Ministero dell' Ambiente e della Sicurezza Energetica

Commissione Tecnica PNRR - PNIEC

Parere n. 292 del 25 marzo 2024

Progetto	<p><i>Valutazione Impatto Ambientale</i></p> <p>Giochi olimpici invernali Milano Cortina 2026</p> <p>SS.n.38 “dello Stelvio” - Tangenziale Sud di Sondrio</p> <p>Nuovo attraversamento in viadotto della linea ferroviaria Sondrio-Tirano e nuove connessioni alla viabilità locale tra la PK 40+000 e la PK 40+700 nei comuni di Sondrio e Montagna in Valtellina</p> <p>ID_VIP: 10622</p>
Proponente	<p>Commissario Straordinario Giochi olimpici e paralimpici invernali Milano Cortina 2026</p> <p>ex DPCM 23 febbraio 2022</p>

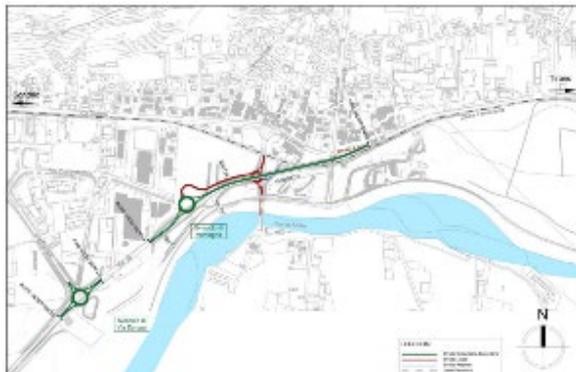
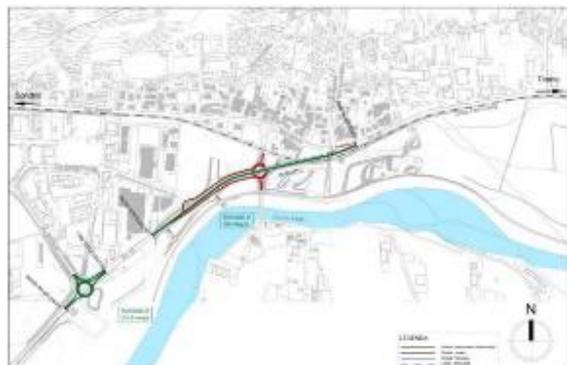
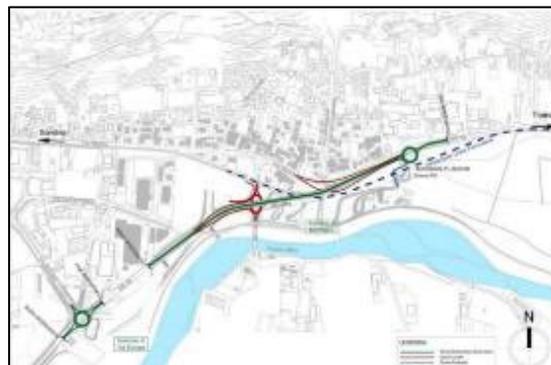
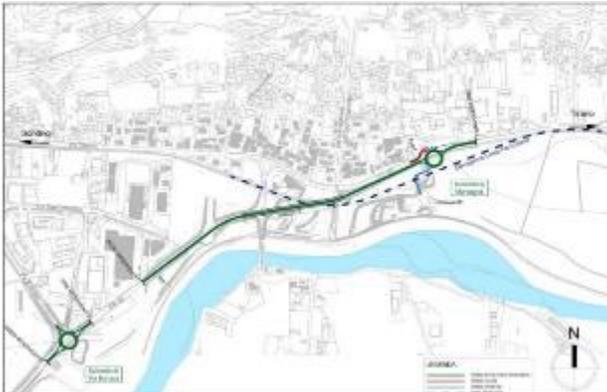
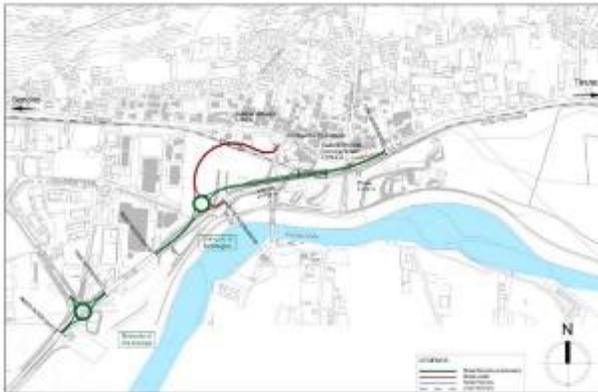
La Commissione ritiene condivisibile l'analisi effettuata e la scelta dell'alternativa B1, anche in considerazione della necessità di ulteriori lavori per la infrastruttura ferroviaria (e quindi maggiori impatti ambientali) per la realizzazione dell'alternativa C1. Nella risposta alle richieste di integrazione, inoltre, è stato evidenziato che l'inserimento della rampa di uscita Tirano-Sondrio, denominata "Trippi", comporta una complanare locale che, nel caso dell'alternativa B1 occuperà aree attualmente libere, mentre per la C1 si sarebbe resa necessaria la demolizione di due fabbricati.

Figura 6 – Cronoprogramma

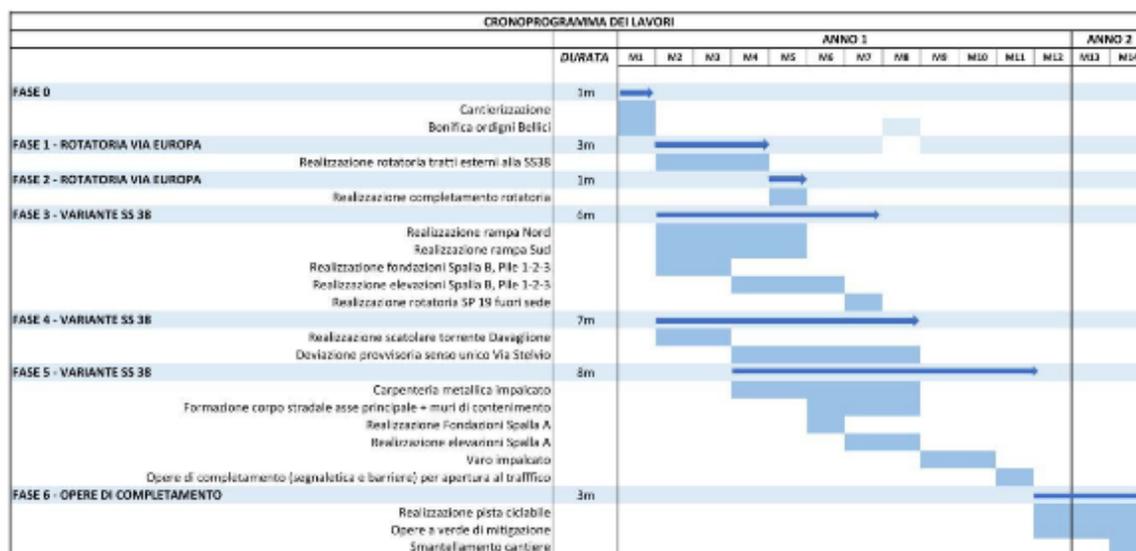
Nella fase progettuale successiva, inoltre, quando si avranno maggiori informazioni, dovrà essere fornito un aggiornamento degli impatti cumulativi con i lavori RFI, non facenti parte della presente istruttoria, e dovranno essere descritte le lavorazioni previste per l'opera ferroviaria. Si veda a tal proposito la Condizione Ambientale n. 3. Qualora, per esigenze costruttive tra le opere in progetto e quelle RFI siano necessarie procrastinare o anticipare alcune lavorazioni, fornire un cronoprogramma aggiornato, motivando le variazioni temporali.

I tre punti di monitoraggio individuati sono riportati nella figura sottostante ed indicati con il simbolo conico del punto di vista.

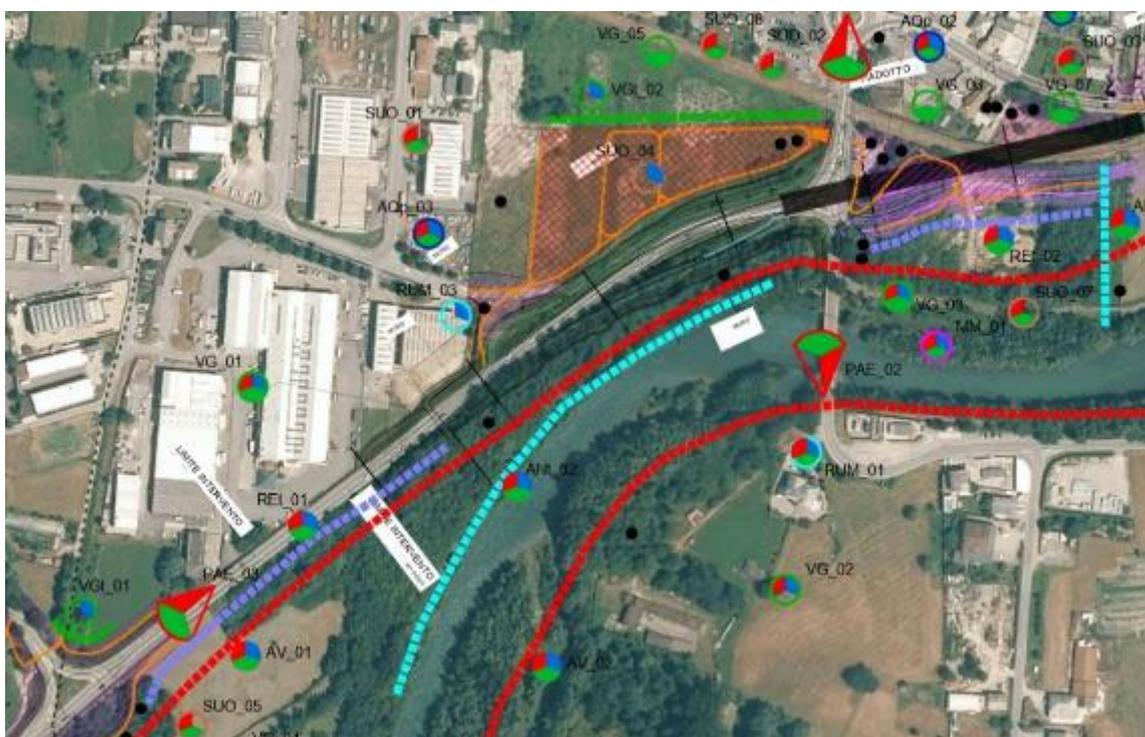
Per tale componente, la Commissione ritiene che vada previsto il monitoraggio anche per il corso d'opera, effettuando i rilievi con cadenza semestrale, per verificare la corretta attuazione delle misure di mitigazione previste. Inoltre deve essere aggiunto un ulteriore punto di monitoraggio, la cui localizzazione deve essere individuata in accordo con gli enti locali preposti, posto tra il PAE_02 e il PAE_03 per monitorare gli effetti sulla fascia boscata ripariale che costeggia il corso d'acqua. Con gli enti locali, dovrà essere comunque verificato il posizionamento dei punti già individuati dal Proponente. Si rimanda alla Condizione Ambientale n. 1.
